TOWN PLANNING ORDINANCE, HONG KONG TOWN PLANNING BOARD
URBAN RENEWAL AUTHORITY SAI YEE STREET / FLOWER MARKET ROAD
DEVELOPMENT SCHEME PLAN

圖則編號
PLAN No. S/K3/URA5/1

《市區重建局洗衣街／花墟道發展計劃草圖編號 S/K3/URA5/1》
Draft Urban Renewal Authority Sai Yee Street/Flower Market Road
Development Scheme Plan No. S/K3/URA5/1

二零二四年七月二十六日舉行的城市規劃委員會 第 1323 次會議記錄

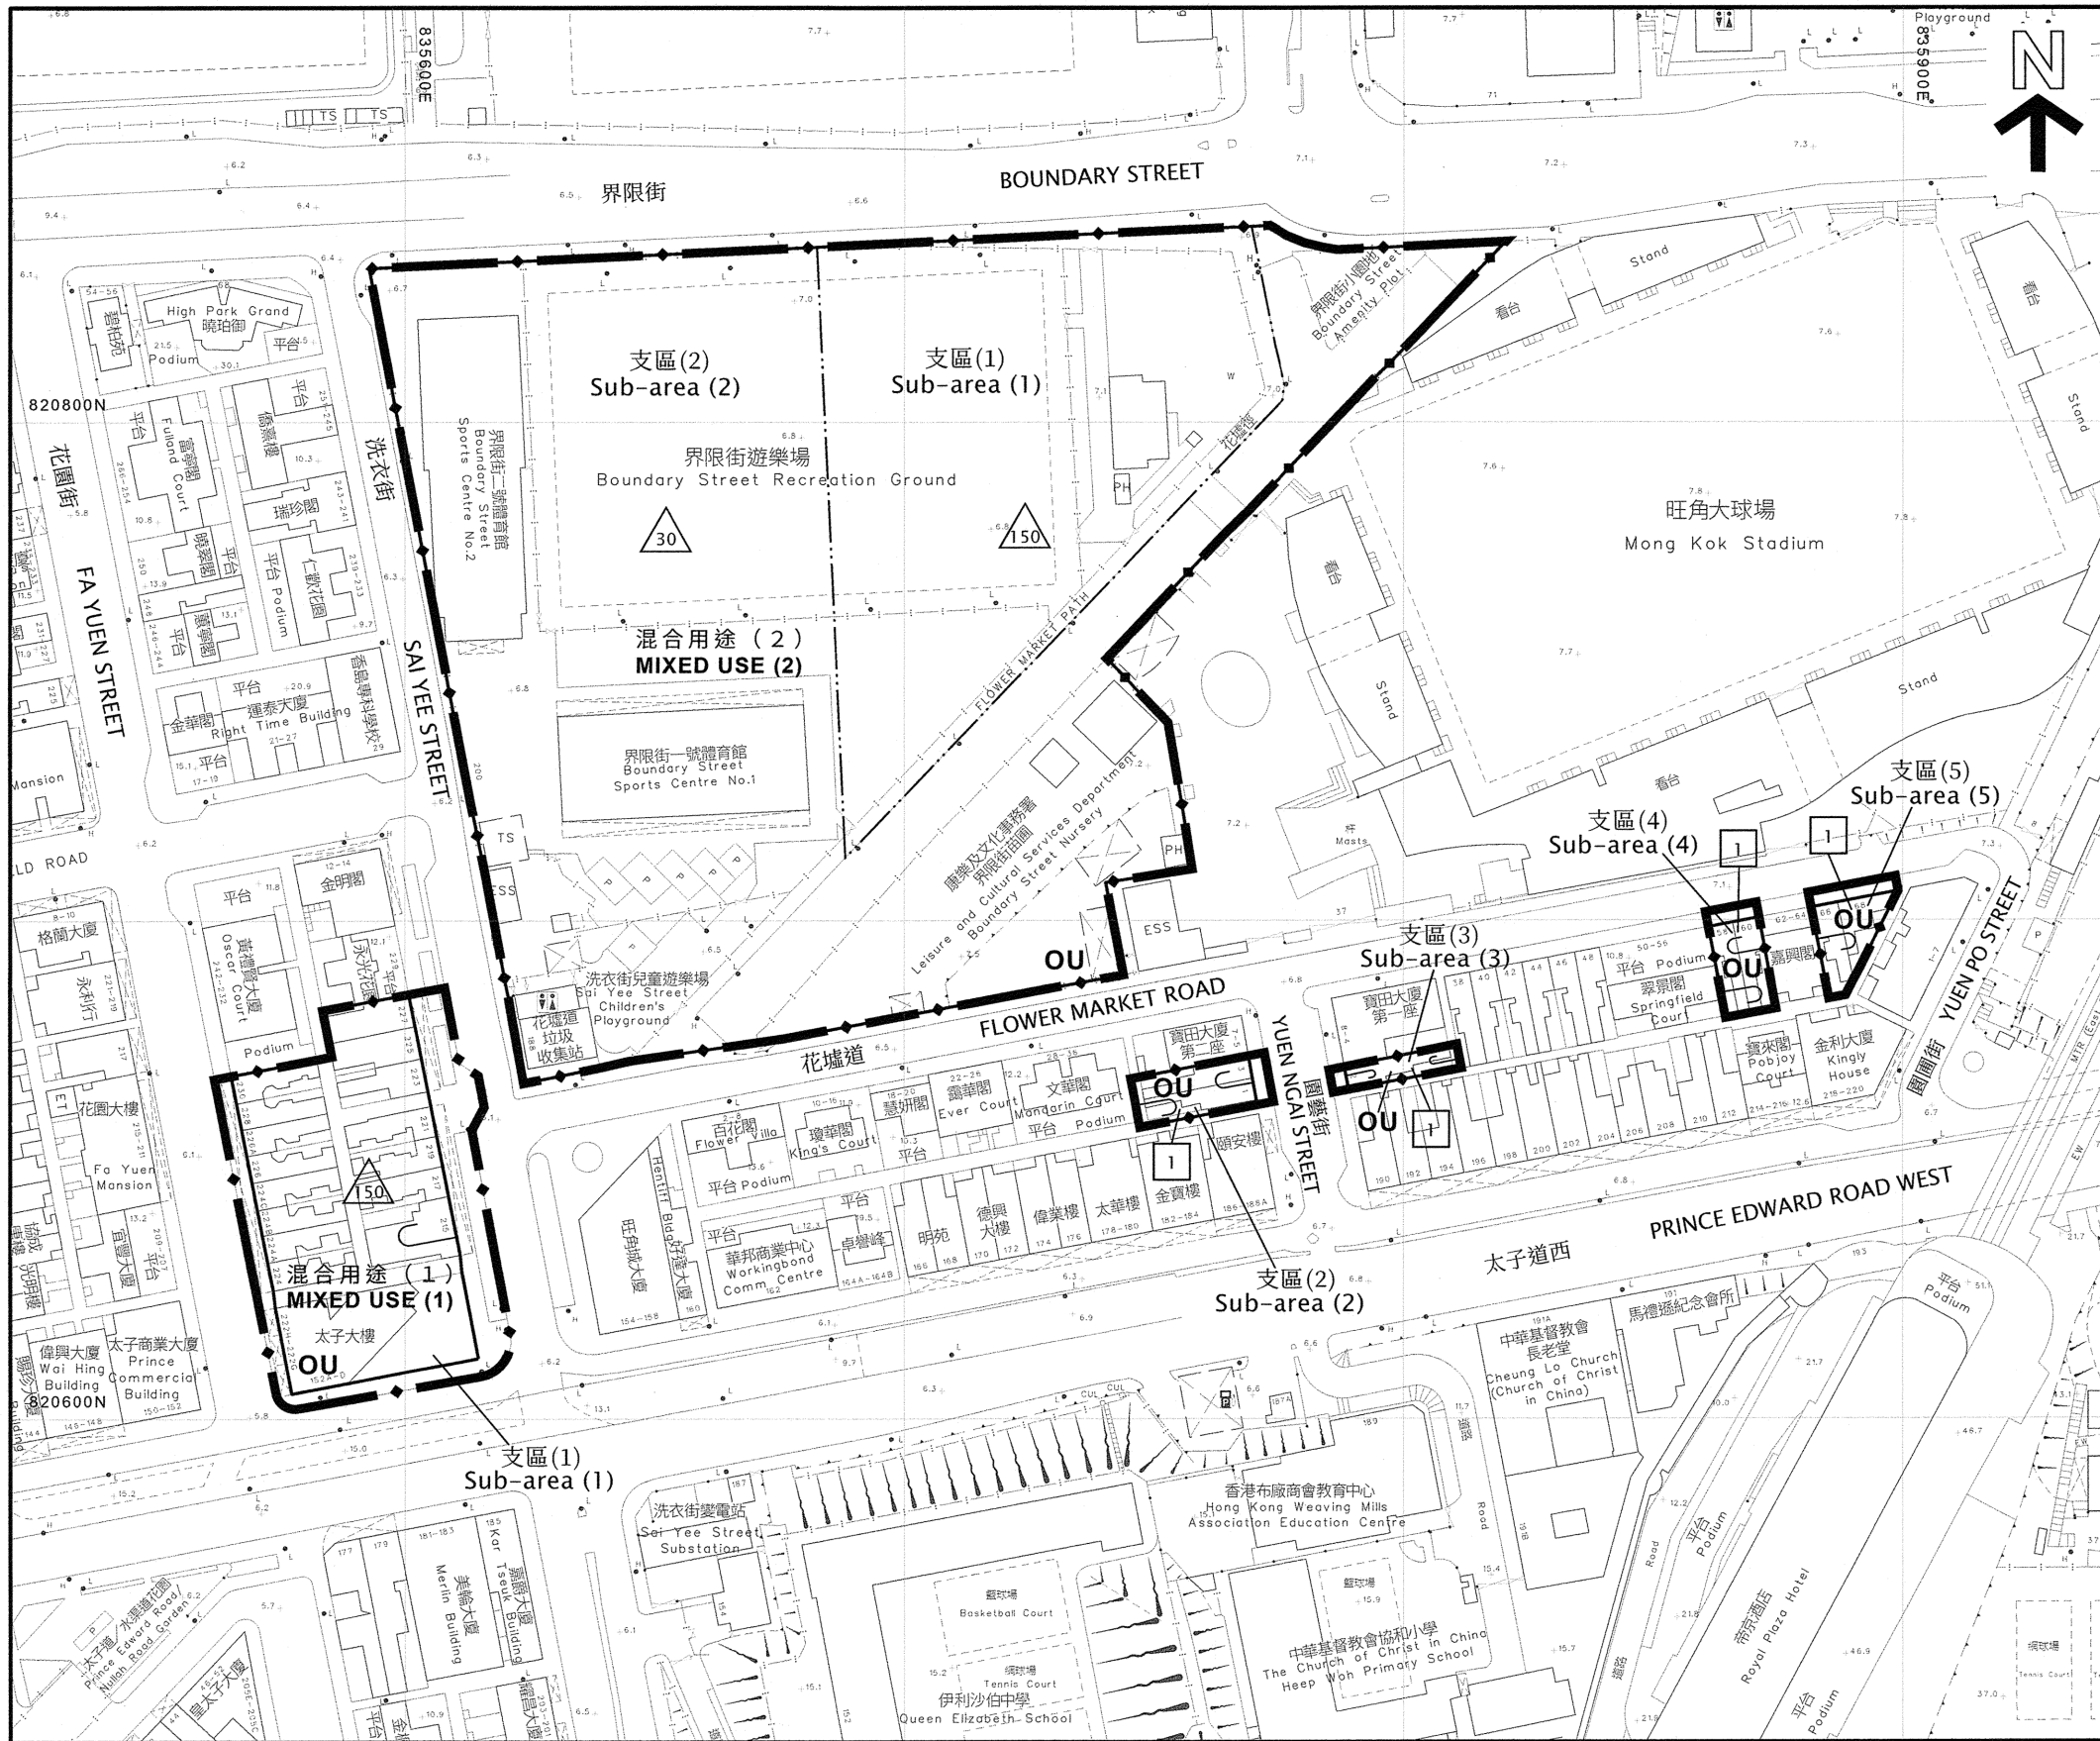
44. 副主席欣賞水道公園將昔日存在的水渠重現眼前的概念，但認為目前市建局概念圖所示的設計看似是個屬於薄水體的淺池，而非地下渠道。他詢問有關建議的理念為何，以及對現有水渠會造成什麼影響。市建局代表麥中傑先生借助一些投影片作出陳述，要點如下：

45. 一些委員對水渠目前的狀況已有所了解，亦知道有媒體曾報導，市建局乃基於重開水渠成本高昂，才提出現在水道公園設計的建議。委員亦留意到，政府在活化啟德河和翠屏河方面，為了解決水質問題，須對河道上游的非法污水渠接駁進行調查和視察。市建局同樣須進行類似的工作，以便如《油旺研究》所指，提供名符其實的「城市水道」以作為「藍綠建設」。因此有委員提出，倘「城市水道」難以達到公眾期望的水平，市建局在公布現時設計時，便應考慮淡化擬議水道公園和親水文化。一些委員就上述的關注提出以下問題：

- (a) 移走水渠鋪面的費用是否十分高昂，以及現時的建議能如何配合「城市水道」這個設計主題；
- (b) 水渠的狀況如何，以及在活化新界的水渠時是否遇到類似的水質問題；以及
- (c) 既然水渠上游部分不在發展計劃圖涵蓋範圍內，當局有沒有重開水渠的時間表。

- (a) 雨水會否排放到日後水道公園下面的水渠；
- (b) 有沒有對發展計劃圖涵蓋的地區及其周邊地區的水浸風險進行評估；以及
- (c) 留意到在概念設計的構想圖中，水道公園有大部分範圍均沒有綠化設施或街道設施，這樣的一片光禿禿的空地及混凝土牆會否產生熱島效應。

51. 一名委員詢問，按照《油旺研究》展示的城市水道概念，為何用地 A1 南部建議的公眾休憩用地內沒有水體。就此，市建局代表關以輝先生表示，擬議地面店鋪臨街面作為該區必需的元素，或會對用地 A1 的公眾休憩用地造成設計限制。此外，該處亦預留了地下空間，以便興建連接港鐵太子站的通道。與用地 B 的水道公園比較，用地 A1 南部沒有足夠空間建設有合理闊度的水體。儘管用地 A1 沒有水體，城市水道概念會如《油旺研究》所建議，延伸至用地 A1 以外的地方。

52. 副主席認為活化後巷是一個好主意，並詢問有關後巷屬公用或是由私人擁有，以及活化用地的數目可否增加，因為現時的建議只有兩幅用地轉為休憩用地，似乎並不足夠。

- (a) 會否拆卸位於用地 A3 的建築物，以便騰出空間進行擬議改善工程；以及
- (b) 由於後巷有些部分經常被用作洗碗等後勤工作，市建局怎樣確保商戶配合落實活化計劃，共同改善後巷情況。

56. 兩名委員表示用地 A2 至 A5 面積非常細小，四周大廈林立，而當中一些建築物更可能屬於文物建築，因此詢問為什麼不挑選一些面積較大的用地加入發展計劃草圖範圍，以提供更多公眾休憩用地。鑑於預料當區居民或會對市建局收地和收

- (a) 市建局會考慮哪些對花店羣造成的影響(例如用地 A1 損失的花店)，以及在遠離花墟核心地帶沿洗衣街擴展地面臨街零售鋪面的做法是否可彌補有關損失；以及
- (b) 考慮到花墟道 38 至 48 號將由私人發展商重建，因商業考慮，日後的商鋪可能未必是花店。在發展計劃圖下，當局能否及如何保留花墟的特色。

- (a) 用地 B 的擬議酒店用途可否轉為住宅用途；
- (b) 市建局曾否考慮把用地 B 的支區 1 和支區 2 的發展交換，以改善休憩用地和康樂用地的連接及交通；
- (c) 關於空氣流通評估，基線計劃採用了分區計劃大綱圖所准許的建築物高度，還是現有的建築物高度；地形水平有否計入周邊一帶已獲批准但尚未落成或尚未有初步設計的發展項目；以及在計算風方向的加權平均風速比時，在 500 米水平還是地面水平進行量度；
- (d) 公眾停車場的出入口擬設於單程行車的界限街，此做法會否令現已十分擠塞的界限街不勝負荷；以及
- (e) 市建局有否就行人流量進行研究。如有的話，市建局有否建議採取改善措施，以提升行人通達程度，例如與港鐵站的連接。

- (a) 水道公園不論是設計為鋪面渠上方的薄水體，還是重開水渠，均不會影響發展計劃圖上的用途地帶。市建局提出的建議在優化建築環境和突顯歷史悠久的花墟的特色方面皆令人滿意；
- (b) 發展計劃草圖雖然可以接受，但市建局應移除水渠鋪面，令原本的水渠重現，在水道公園打造一條真正的「城市水道」。縱使市建局不確定水渠的水質可於何時得到改善，但應把打開水渠的長遠目標妥為記錄，以作為市建局和政府的目標；

- (c) 近年，政府把水渠活化為「藍綠設施」，供公眾作消閒及康樂用途。政府在修復鄉郊地區和市區(如啟德、元朗和翠屏等)的一些現有水渠時採用了親自然的設計。由於環境保護署(下稱「環保署」)和渠務署竭力改善水質，其中包括就上游的污水渠錯誤接駁作出補救，因此取得卓越的成效。在資源許可的情況下，政府應繼續努力活化全港的水渠；
- (d) 考慮到安全問題，特別是對兒童而言，水道公園目前的設計較為可取，理由是較容易控制水位，並確保公園內有水。要在水渠外露的環境下推廣親水文化會較為困難，理由是需要建造樓梯達到水面高度，並且需要有一定深和闊的空間還原自然元素，因此可能不值得花費大量資源和時間打開有關水渠；
- (e) 有關水渠只是一條普通的排水渠。在油麻地及旺角地區研究(下稱「《油旺研究》」)中，「城市水道」的概念會延伸至旺角的核心地帶接連彌敦道。要落實此構思，或會顯得異想天開、不切實際。市建局不應過度強調「水道」一詞，令公眾產生誤解。相反，市建局應透過向公眾展示現階段可做到的和長遠可能達到的成果，管理公眾期望；
- (f) 市建局或可在花墟和園圃街雀鳥花園旁推展「花卉公園」概念，取代水道公園。如市建局的建議所述，水道公園將成為市民的賞花熱點，藉着推廣色彩繽紛的園景設計主題，並劃設多種種植區，種植會開花的樹木和灌木，再配合適當的園景及花卉樹木，以及締造地方營造機會，以期構建具吸引力的環境，方便進行季節性／間歇性的賞花活動；
- (g) 如市建局建議中的繪圖所示，水道公園內有一大片空地。這片土地可連接擬建的多用途政府、機構或社區綜合大樓的各項設施、毗鄰的旺角大球場和花墟，並可作為聚會和康樂的空間。視乎詳細設計和公眾喜好，公園內應種植更多樹木，為公眾提供遮蔭地方，紓緩熱島效應；

- (a) 擬議發展用地(用地 A1 至 A5 及用地 B)的土地用途及發展參數，會受發展計劃草圖的相關用途地帶所規管。水道公園設計的更改不會影響發展計劃圖的用途地帶。倘若日後水渠重開成為水道公園的一部分，之後也無須修訂發展計劃圖；
- (b) 有關水道公園的描述主要載於發展計劃圖《說明書》第 7.15 段。鑑於委員的意見，主席建議，應在《說明書》中清楚反映有關重開水渠和活化水渠作為水道公園一部分的長遠願景，惟須視乎水質有否改善。委員表示同意。此外，水道公園現時的設

計應具備所需的彈性及作好準備，以配合日後可能會打開和重開水渠的情況。當局亦應在《說明書》中說明採用水道公園現有的水景設計而非按《油旺研究》所倡議重開鋪面渠的原因，以廣周知，並管理公眾期望；以及

4. 委員同意，文件附件 G-3 的發展計劃草圖《說明書》的第 7.15 段應予修訂，並在《說明書》第 7.15 段後加入三個新段落，以反映委員的意見和關注。有關修訂如下：

~~「7.15 ... 水道土及／或沿着水道之適當處將盡可能設置水景，以重塑水道氛圍及地區形象。水道公園完工後，其業權、管理及保養事宜將交予相關政府部門。水道公園所提供的設施及開放時間則有待詳細設計及得到相關政府部門同意後訂定。」~~

7.16 水道公園完工後，其業權、管理及保養事宜將交予相關政府部門。水道公園所提供的設施及開放時間則有待詳細設計而定，並須取得相關政府部門的同意。

7.17 現時位於界限街與花墟道之間的水渠於二零二零年被覆蓋，以消除臭味及改善衛生情況。市建局已就可否重開該水渠進行研究，並聯同多個政府部門（包括環境保護署（下稱「環保署」）和渠務署）進行多項測試。測試結果顯示，鋪面渠的水含有大量污染物、微生物和引起強烈臭味的化學物質。為保障公眾衛生和環境安全，同時落實《油旺研究》所提倡的獨特水道景觀概

念，市建局採取審慎而切實可行的做法，目前的擬議水道公園將盡可能在鋪面渠之上及／或沿鋪面渠走線設置適當的水景，以重塑水道氛圍及地區特色。

7.18 擬議水道公園的設計不應排除把鋪面渠回復至明渠的可能性，理由是此乃該圖的長遠願景。長遠而言，可進一步探討是否可把鋪面渠回復至明渠，惟須視乎水質有否改善，以及鋪面渠是否已妥為接駁到更廣的排水網絡，以控制水流和避免水浸風險。」
